SWAG 40 02 0025

adecvat pentru:

Opel Corsa B, Tigra A, Astra F 1,4 16V

Kit curea de distribuție

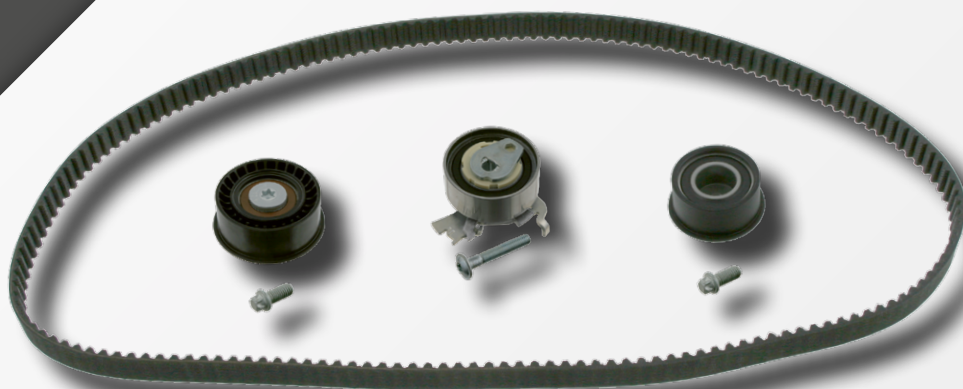
Problemă

Cureaua de distribuție se poate rupe.

Cauză

Execuția roleur de curea a fost modificată de către constructorul autovehiculului. Ușoara proeminență a vechii role de curea (1) poate provoca o uzare rapidă a a flancului curelei dințate. Aceasta are ca urmare faptul că cureaua dințată funcționează oblic și se poate rupe prematur. Se poate produce o deteriorare majoră a motorului.

SWAG recomandă ca înainte de montarea kitului de distribuție nr. SWAG 40 02 0025 să se verifice rola curelei în ceea ce privește proeminența acesteia și eventual să se înlocuiască cu versiunea nouă (2) (Opel 5614 430 plană).

Noua rolă de curea se potrivește mai bine cu cureaua dințată și garantează o durată de viață mai mare.

Vă rugăm să aveți în plus în vedere că după înlocuirea rolei de curea trebuie să se înlocuiască și pinionul vilbrochenului (3) (Opel 0614 546) și șurubul de întindere (4) (Opel 0614 932 Torx).

În orice caz înlocuiți și pompa de apă!
